OGGETTO: FLYNIS PV 2 srl - Procedura di Valutazione di Impatto Ambientale ai sensi dell'art. 23 del D.Lgs 152/2006 relativa alla realizzazione del progetto agrivoltaico "LA COMUNA" della potenza di 20,21 MWp, sito nel Comune di Argenta (FE).

CONTRIBUTO DI COMPETENZA.

Figura 1

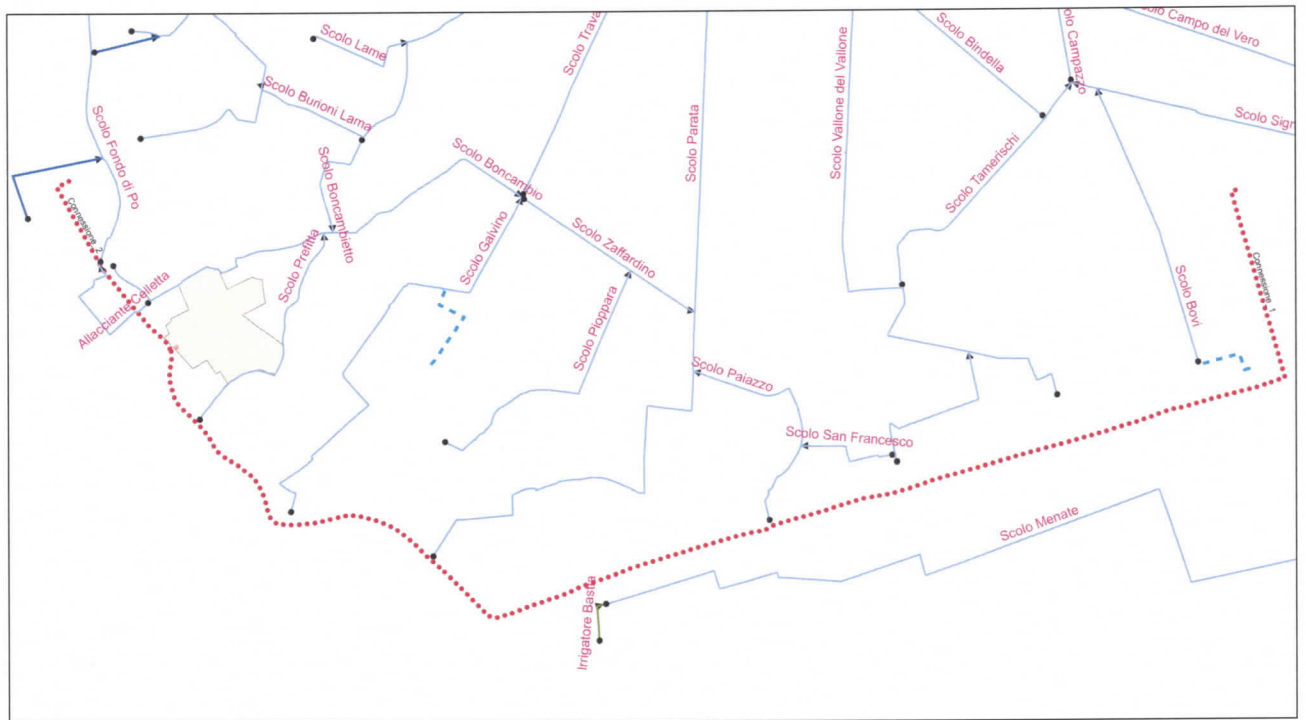
Dall'esame della documentazione inoltrata, si è potuto constatare che la linea di connessione prevista per il collegamento alla rete elettrica nazionale dell'impianto agrivoltaico in oggetto sarà realizzata mediante la posa di un cavidotto interrato, che verrà principalmente ubicato sotto la viabilità pubblica. Lungo tale percorso, detta linea andrà ad interferire con alcune strutture idrauliche demaniali in gestione a questo Ente, che vengono di seguito elencate e raffigurate nelle figure sotto riportate.

01 - Attraversamento dello SCOLO FONDO DI PO

02 – Parallelismo con l' ALLACCIANTE CELLETTA

03 – Attraversamento dell' ALLACCIANTE CELETTA

Le sopraccitate interferenze potranno essere autorizzate nel rispetto dei vincoli previsti dal vigente regolamento consorziale in materia di concessioni e delle prescrizioni tecniche di seguito riportate.

Figura 2

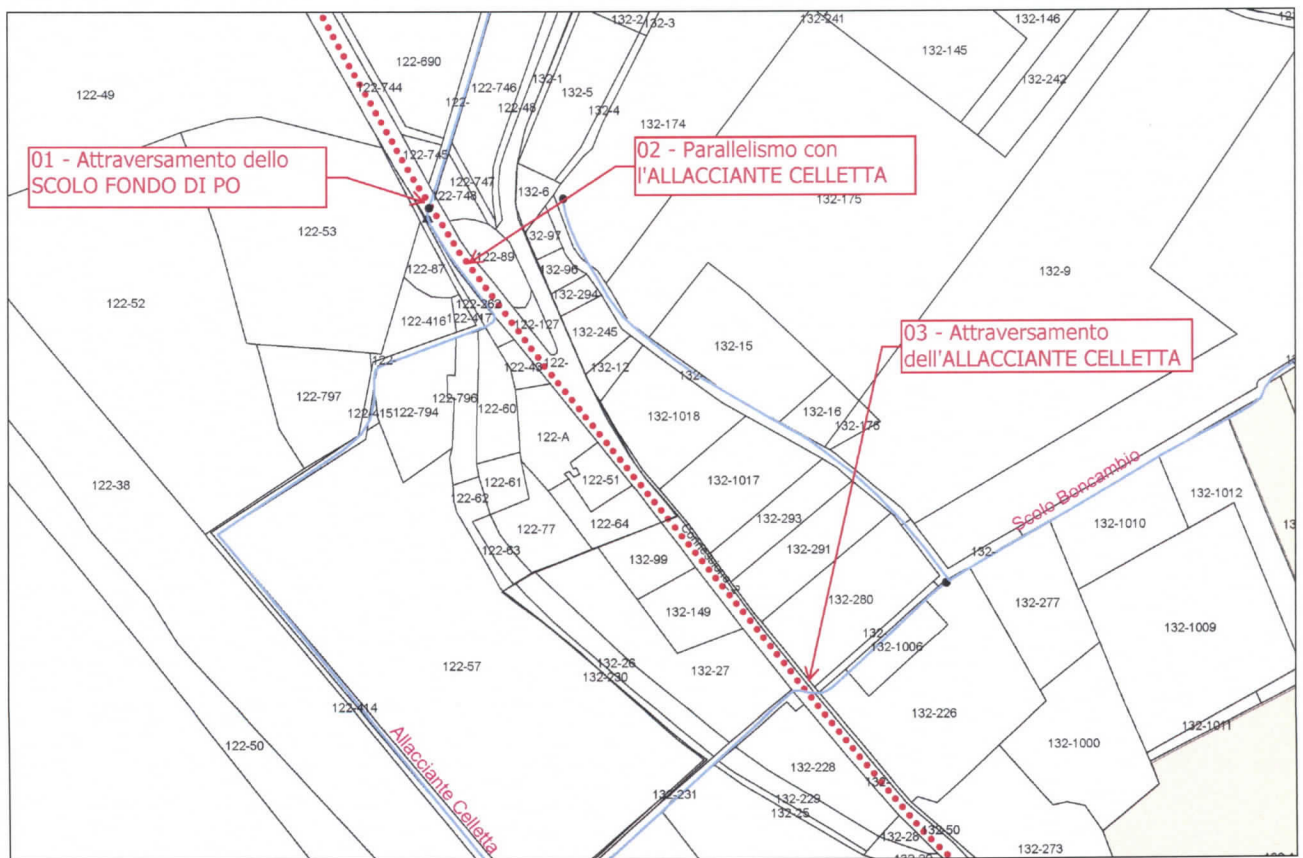
Come si è potuto evincere dalla documentazione esaminata, l'impianto agrivoltaico in esame confina a nord, con lo **Scolo Boncambio** e a sud-est con il canale consorziale denominato **Scolo Prefitta** (vedi figura).

Per consentire allo scrivente Consorzio di effettuare le necessarie verifiche in materia di Polizia Idraulica, nelle fasi autorizzative che seguiranno, dovrà essere prodotto un numero adeguato di sezioni opportunamente quotate, che siano esplicative delle opere previste in progetto all'interno della fascia di metri 10,00 dal confine demaniale dei sopraccitati canali.

Al riguardo, si informa che, ai sensi del vigente Regolamento consorziale in materia di concessioni, la realizzazione di opere rimovibili fuori terra potrà essere autorizzata solo nel rispetto della distanza minima

di metri **6,00** dal ciglio/piede esterno arginale, mentre i fabbricati e le opere fisse potranno essere autorizzate a distanza non inferiore a metri **10,00** sempre riferita al ciglio/piede esterno arginale, salvo i casi di deroga stabiliti dal regolamento stesso.

Anche la posa di opere di mitigazione ambientale (pantumazione di alberi) a lato del canale dovrà rispettare la distanza minima di metri **6,00** al fine di consentire il transito a lato dello stesso e l'esercizio delle attività di bonifica da parte del personale che opera sul territorio.

ATTRAVERSAMENTI IN SUB ALVEO DI MANUFATTI IDRAULICI SU LINEE CONSORZIALI (ponti, tombinamenti,manufatti stradali)

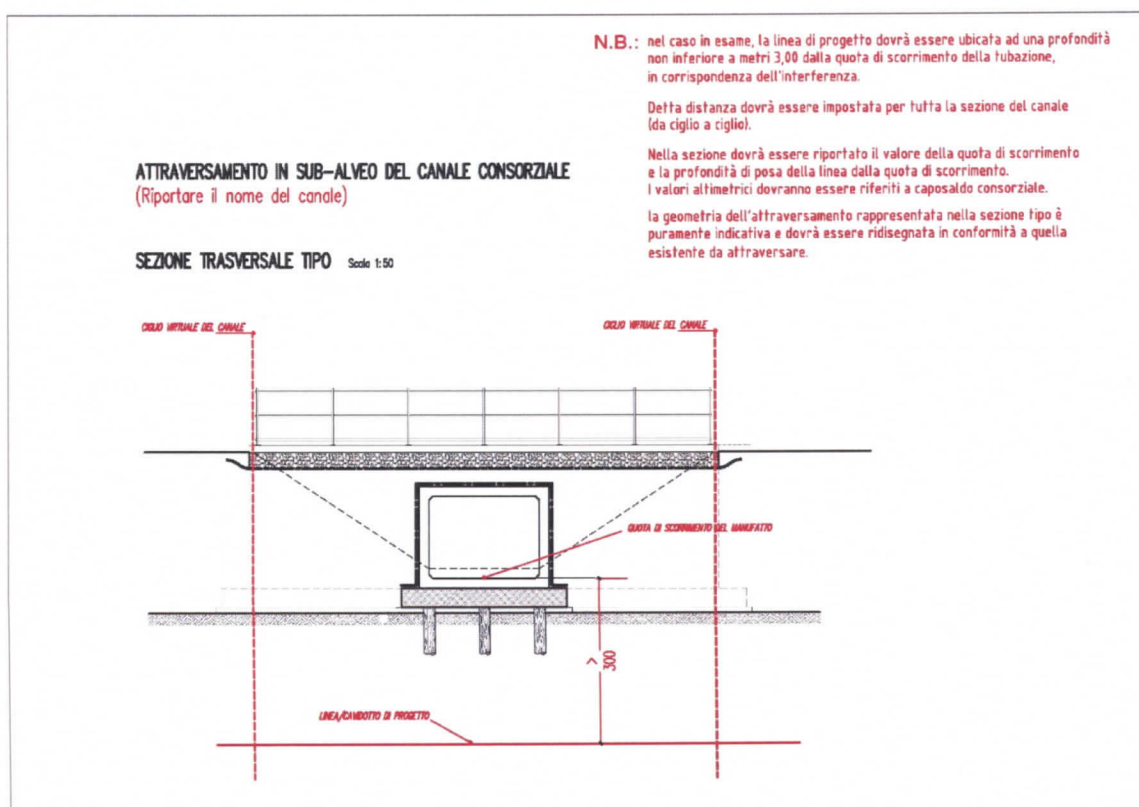
Nel caso di attraversamenti da realizzare in sub alveo a manufatti idraulici (ponti/tombinamenti/manufatti stradali) ubicati su linee idrauliche demaniali in gestione al Consorzio di Bonifica, si prescrive il rispetto una distanza minima, di norma, non inferiore a metri **3,00** dalla quota di scorrimento della tubazione/della platea del manufatto, da mantenere in orizzontale per tutta la sezione del canale (da ciglio a ciglio).

Per l'esame istruttorio della pratica il Servizio Tecnico del Consorzio richiede che venga fornita una sezione trasversale del canale in corrispondenza dell'attraversamento, in scala adeguata ed opportunamente quotata con valori altimetrici riferiti a caposaldo consorziale, che sia esplicitiva dell'opera da realizzare e che riporti il valore di quota della linea di scorrimento della tubazione/platea del manufatto (vedi figura esemplificativa sotto riportata).

ATTRAVERSAMENTI DI LINEE CONSORZIALI ALL'INTERNO DELLA SEDE STRADALE di ponti/tombinamenti/manufatti stradali

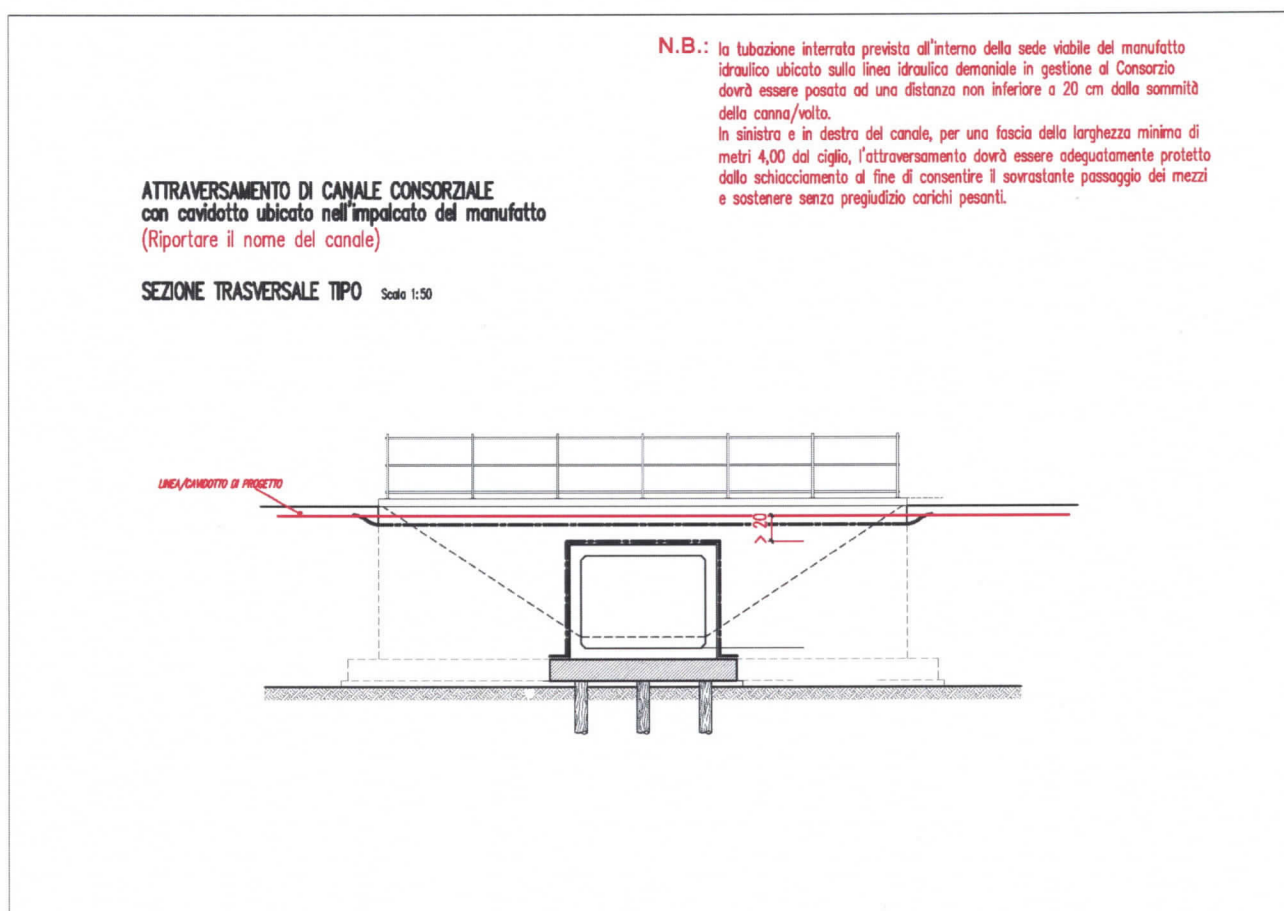
la posa di cavidotti all'interno della sede viabile del manufatto idraulico ubicati su linee idrauliche demaniali in gestione al Consorzio dovrà essere prevista ad una distanza non inferiore a **20 cm** dalla sommità della canna/volto.

In sinistra e in destra del canale, per una fascia della larghezza minima di metri **4,00** dal ciglio, il cavidotto dovrà essere adeguatamente protetto dallo schiacciamento al fine di consentire il sovrastante passaggio dei mezzi e sostenere senza pregiudizio carichi pesanti.

Per l'esame istruttorio della pratica il Servizio Tecnico del Consorzio richiede che venga fornita una sezione trasversale del canale in corrispondenza dell'attraversamento, in scala adeguata ed opportunamente quotata, che sia esplicativa dell'opera da realizzare e che recepisca le sopraccitate prescrizioni.

PARALLELISMI INTERRATI

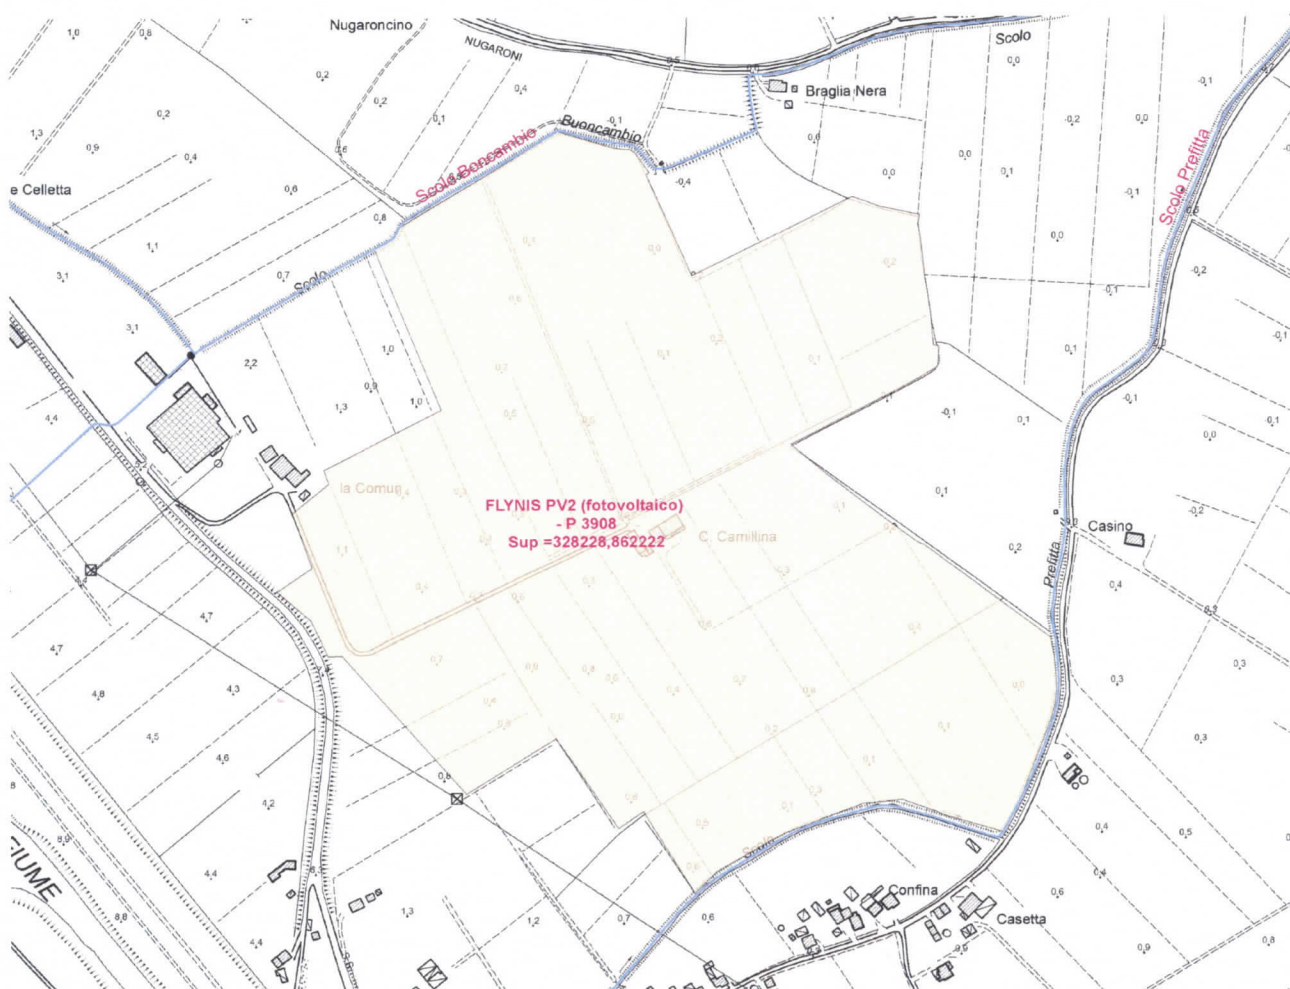
Per i parallelismi interrati da realizzare nella fascia di 10 m dal ciglio, dovrà essere mantenuta una distanza minima di **4,00 m** dal ciglio del canale, o dal piede esterno arginale per i canali arginati.

Per l'esame istruttorio della pratica il Servizio Tecnico del Consorzio richiede che venga fornita una sezione trasversale del canale che riporti la distanza della linea in progetto dalla linea idraulica demaniale.
